改善箇所説明図

基準不適合発生箇所

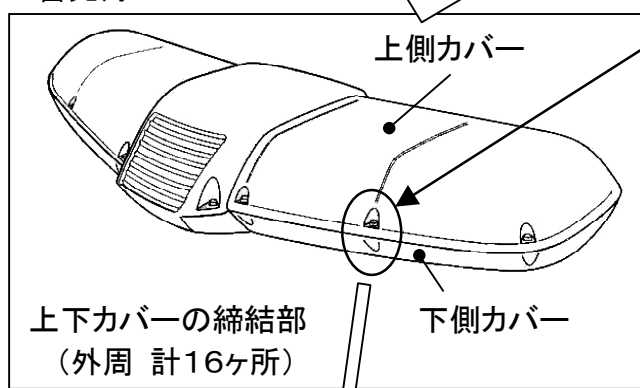
車両に架装した警光灯(社外品)の上下カバーの外周締結部(計16ヶ所)において、下側カバーの埋込ナット部に応力集中が発生しており、そこに走行振動や日射熱等の外的要因が加わることで亀裂が発生することがある。

そのため、そのままの状態で使用続けると、締結部が損傷し、最悪の場合、上側カバーが脱落するおそれがある。

改善の内容

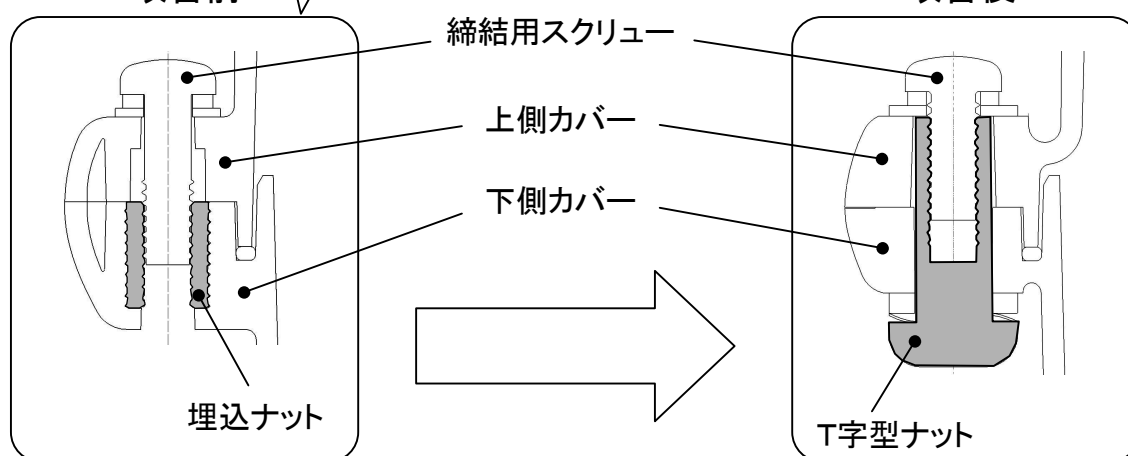
ナットを変更し、締結部の応力を緩和する構造に変更する。

全車両、警光灯を対策品と交換する。
